Gmina Świecie

OR-IN.271.09.2024

Dotyczy: postępowania o udzielenie zamówienia publicznego w trybie podstawowym bez możliwości negocjacji dla zadania publicznego **pn. „Przebudowa Ośrodka Wypoczynkowego w Sulnówku”**.

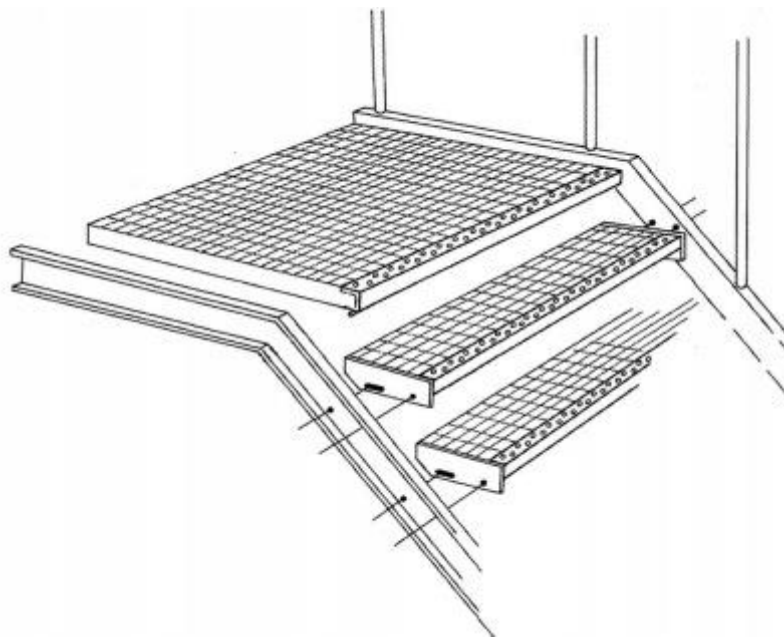
Prosimy o udostępnienie parametrów technicznych dwóch sztuk schodów stalowych z pomieszczenia 1.15.

Należy wycenić schody stalowe zgodnie z poniższymi wytycznymi:

Należy wykonać schody stalowe, z użyciem elementów systemowych, malowane proszkowo w kolorze czarnym.

Parametry schodów:

- stopnice z kraty pomostowej ocynkowanej, systemowe, wymiary wg projektu architektury
- spoczniki z kraty pomostowej ocynkowanej, z systemowym wzmocnieniem na krawędziach, wymiary wg projektu architektury

- mocowanie stopnic do konstrukcji wsporczej z profili stalowych typu C 160x65x7,5mm
- balustrada systemowa wys. 1,10m, nawiązująca do detalu balustrady klatki schodowej na rys. 10A, malowana proszkowo w kolorze czarnym, spawana do konstrukcji wsporczej schodów.
- podparcie spocznika z profilu stalowego typu C 160x65x7,5mm, opartego na stopie betonowej, zagłębionej min. 1,1m poniżej poziomu terenu

- krawędzie stopnic i spoczników malować w kolorze kontrastującym

Całość konstrukcji ma zapewniać stabilność i bezpieczeństwo użytkowania.

Mocowanie do konstrukcji żelbetowej za pomocą kotew chemicznych. Oparcie konstrukcji wsporczej schodów na stopie betonowej, zagłębionej min. 1,1 m poniżej poziomu terenu.
